Změnový list č. 01

| Stavba (Název dle SoD) | Rekonstrukce Bubenečského nádraží |

Změnový list č. 02

Změnový list č. 03

Foto 3

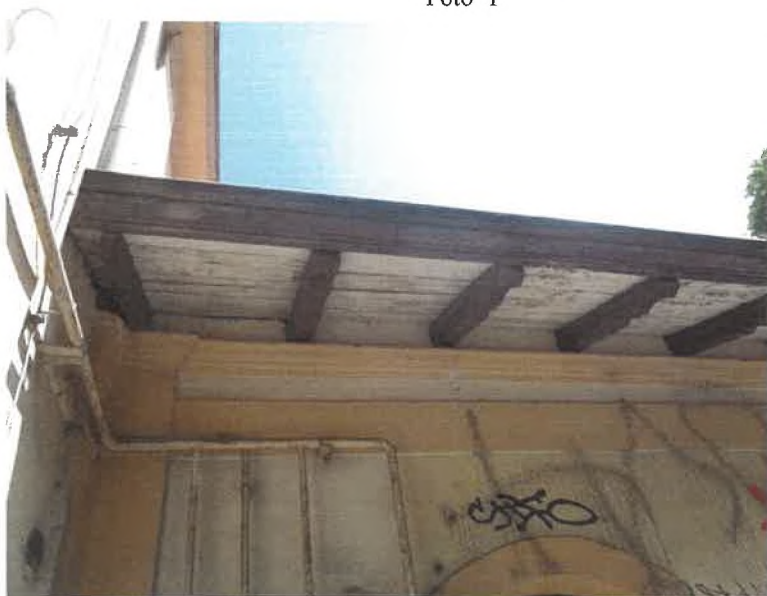
Foto 3 - pohled na budovu z Goethovy ulice, nižší část (směr ke Stromovce)

PŮDORYS KROV
PRAHA 6, BUBI

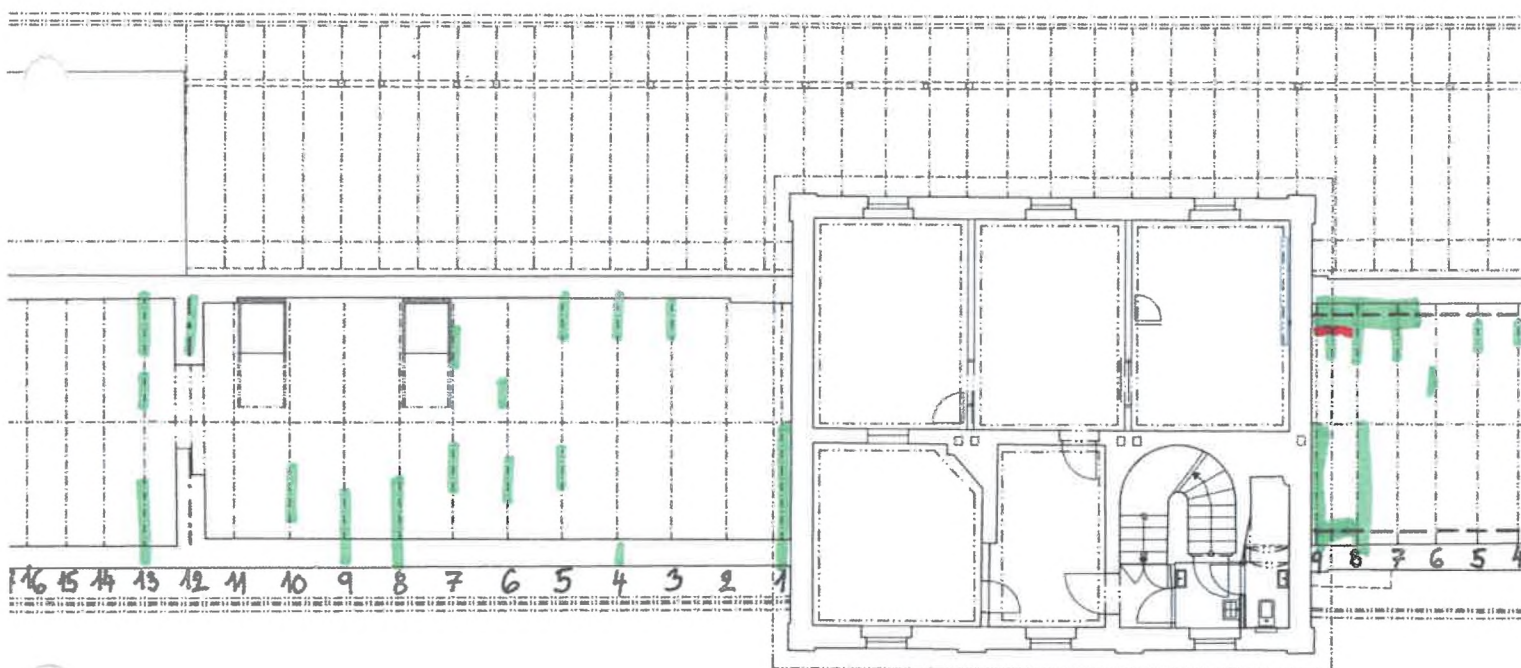
Krokve byly číslovány po obvodu od č. 1 do č. 43, foto 23, 24. Bylo zjištěno jen lokální poškození v č. 38. Konce od č. 29 do č. 38 jsou obezděné, foto 32, 33, stejně jako konce výměny.

Jsou poškozeny vodorovné trámy u krokví č. 17 a 38, foto 27, 28, 30, 31.

Vazné trámy jsou ve vazbách č. 2 - 32, 6 - 28, 10 - 24, foto 23, 24. Jsou uloženy cca 8 - 12 cm nad úrovní podlahy. Bylo zjištěno povrchové lokální nezávažné poškození hmyzem, foto 26. V části nad schodištěm byly spáry kolem trámu obaleny molitanem, foto 34.
